**RELATÓRIO DE FISCALIZAÇÃO TÉCNICA DOS SISTEMAS DE ÁGUA E
ESGOTO DO MUNICÍPIO DE
PIRACICABA**

PRESTADOR: SEMAE – SERVIÇO MUNICIPAL DE ÁGUA E ESGOTO

Relatório R7 – Continuação do Diagnóstico e Não Conformidades

Americana, março de 2017

Reservatório Altos do Pau D'alinho

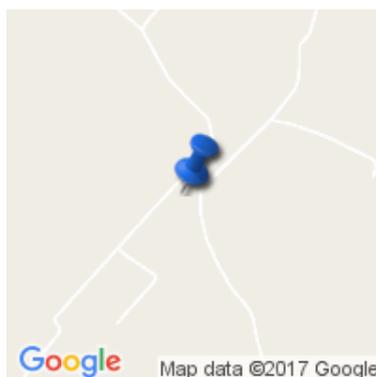
Item 6.2: Ausência de identificação da área (Art. 2º da Lei Federal 11.445/2007). Prazo: Em até 180 dias

Item 6.11: Reservatório sem medidor de nível (Art. 5.15 da NBR 12217/1994). Prazo: Em até 180 dias

Item 6.13: Reservatório sem tubulação de ventilação (Art. 5.14 da NBR 12217/1994). Prazo: Em até 180 dias
